**ASSE VIARIO MARCHE-UMBRIA
E QUADRILATERO DI PENETRAZIONE INTERNA
MAXI LOTTO 2**

<p>2.1.3 - PEDEMONTANA DELLE MARCHE 3° stralcio funzionale: Castelraimondo nord - Castelraimondo sud 4° stralcio funzionale: Castelraimondo sud - innesto S.S.77 a Muccia</p> <p>Riscontro Istruttoria ANAS (nota QMU 3762 del 30.07.20) Disciplina GN (Gallerie naturali)</p>	<p>SCALA:</p> <hr/> <p>DATA: Ottobre 2020</p>
--	--

QUADRILATERO Marche Umbria S.p.A.	2.1.3 – PEDEMONTANA DELLE MARCHE Terzo stralcio funzionale: Castelraimondo nord- Castelraimondo sud Quarto stralcio funzionale: Castelraimondo sud – Innesto SS77 a Muccia Nota di riscontro osservazioni ANAS di cui al prot. QMU-3762 del 30.07.2020 Disciplina GN (Gallerie naturali)								
	Opera LO703	Tratto 213	Settore E	CEE 01	WBS 000000	Id. doc. REL	N. progr. 03	REV. B	Pag. di Pag. 1 di 18

La presente nota fornisce un riscontro alle osservazioni ANAS afferenti la disciplina GN gallerie naturali allegata alla nota QMU 3762 del 30.07.2020 riguardanti il progetto esecutivo del 3° e 4° stralcio funzionale della Pedemontana delle Marche, tratti Castelraimondo nord - Castelraimondo sud e Castelraimondo sud – Innesto SS77 a Muccia.

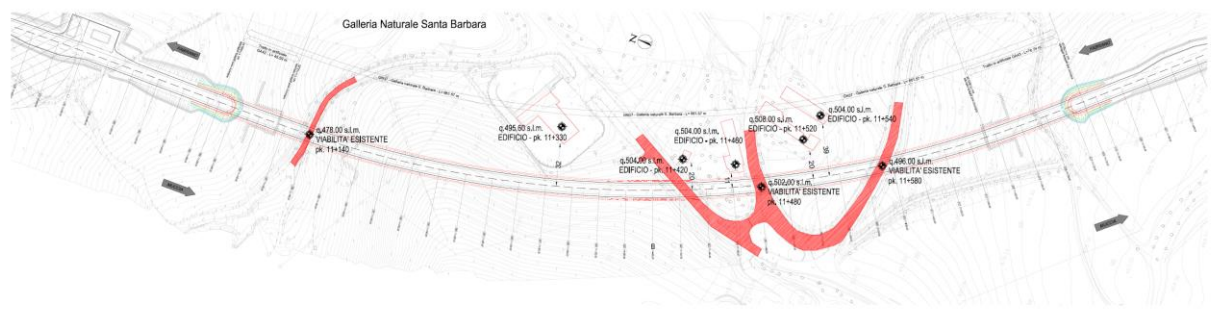
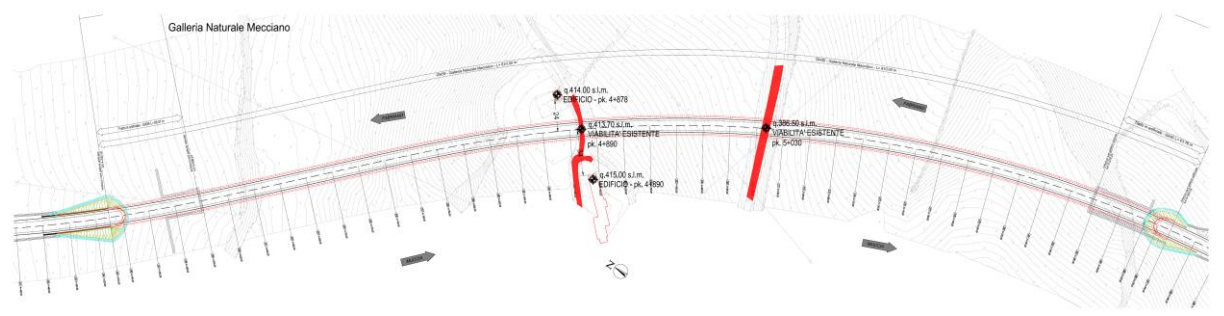
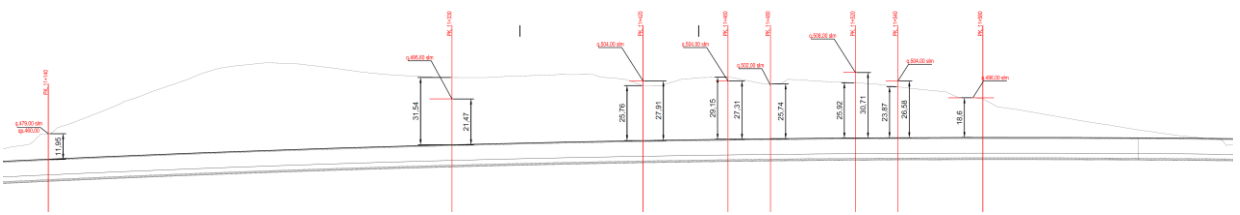
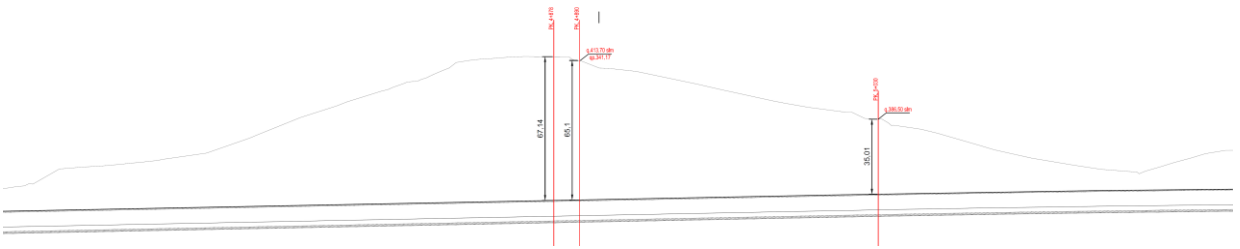
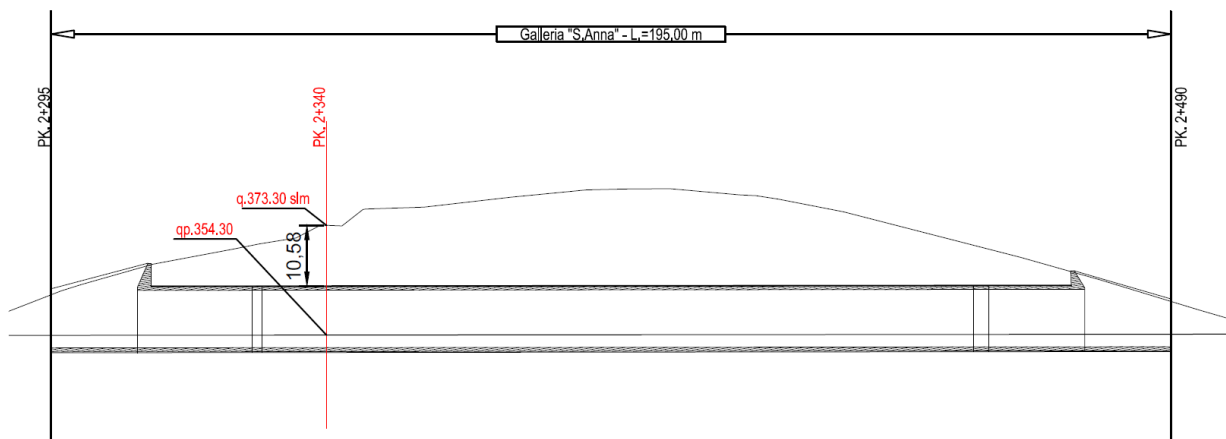
Gallerie naturali	Per le gallerie naturali mancano le valutazione degli effetti indotti dallo scavo delle stesse su eventuali preesistenze superficiali, considerando la presenza di tratte a copertura ridotta e la presenza di numerose interferenze.
-------------------	---

Non risultano interferenze tra le tratte a bassa copertura in scavo e preesistenze superficiali. Come desumibile dagli stralci planimetrici riportati nelle figure seguenti limitate interferenze sono riscontrabili in corrispondenza della Gallerie Santa Barbara e Mecciano che tuttavia sottoattraversano le tratta con coperture rispettivamente pari a o superiori a 27 e 65 m, e comunque sempre pari o maggiori a 2 Diametri.

Le uniche interferenza con delle tratte a bassa copertura sono rappresentate da una viabilità in corrispondenza della Galleria S. Anna e da due in corrispondenza degli Imbocchi della Galleria Santa Barbara per le quali sarà implementato apposito piano di monitoraggio in corso d'opera finalizzato alla verifica della sussistenza di condizioni di sicurezza per l'utenza. Analoga campagna di monitoraggio potrà essere, all'occorrenza, implementata anche in corrispondenza delle restanti preesistenze

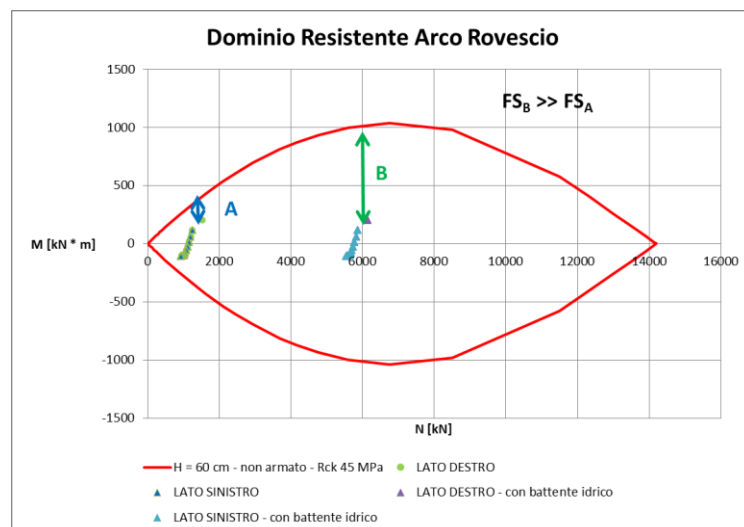
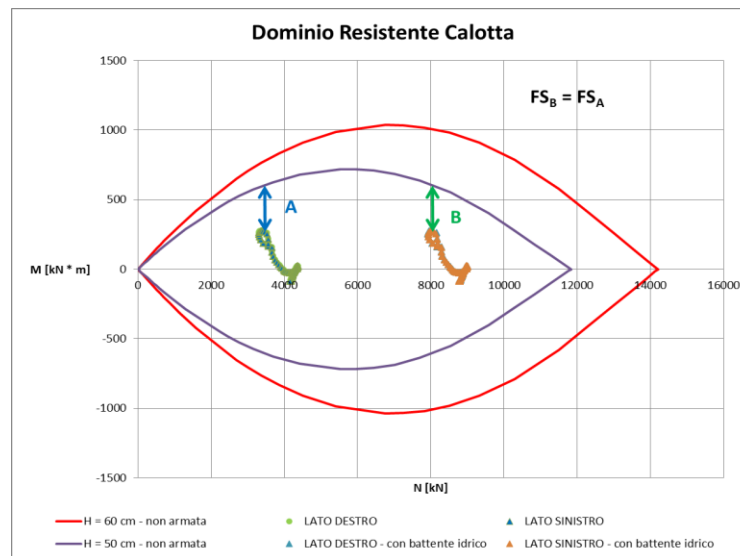
Relazioni di calcolo	I rivestimenti definitivi devono essere verificati anche tenendo conto dell'effetto a lungo termine della presenza e della spinta dell'acqua (ripristino delle condizioni idrostatiche), avendo rilevato per tutte le gallerie un livello di falda superficiale.
----------------------	--

Si confermano i contenuti circa l'approccio progettuale seguito riguardo all'effetto dell'acqua sui rivestimenti definitivi coerente a quanto operato anche sulle altre gallerie del lotto (Galleria Serre e Croce di Calle). Oltre a quanto chiarito nell'apposito capitolo presente all'interno della relazione ed ad ulteriore sostegno delle motivazioni addotte si precisa che la strumentazione installata per il monitoraggio delle pressioni neutre e del livello di falda è costituita da piezometri a tubo aperto che consentono l'individuazione di un livello di falda medio sull'intera altezza del tratto sfinestrato del tubo piuttosto che un riscontro puntuale e caratteristico delle condizioni idrauliche dei vari strati che si alternano lungo le verticali di indagine. La scelta di effettuare il dimensionamento dei rivestimenti in assenza di battente idrico è da intendersi a vantaggio di sicurezza. L'eventuale presenza di acqua al di sopra della galleria comporterebbe, infatti, lo sviluppo di maggiori sforzi normali rispetto a quelli effettivamente presenti in progetto e tali da incrementare il fattore di sicurezza nei confronti della rottura strutturale dell'elemento rispetto a quanto ad oggi tollerato. Tuttavia, al fine di non trascurare nessuna possibile condizione progettuale si riporta nel seguito il calcolo dello sforzo normale massimo indotto sui rivestimenti definitivi

per una condizione di tubo chiuso (non corrispondente alla realtà) e per un'altezza di battente idrico pari a 50 m.

Sulla base di queste osservazioni il valore della tensione massima agente sullo spessore del rivestimento della galleria, calcolato con la formula di Mariot è pari a:

$$\sigma = \frac{P \cdot r}{e} = \frac{500 \cdot 6.61}{0.60} = 5508 \text{ kPa} \quad [\text{kN/mq}]$$

da cui si ottiene un valore di sforzo normale (Nidrostatico) pari a $\sigma \cdot e = 5508 \cdot 0.6 = 3305 \text{ kN}$ che, sommato allo sforzo normale di progetto, produce un incremento del fattore di sicurezza nei confronti della rottura così come evidenziato per il caso esplicativo riportato nelle figure seguenti.
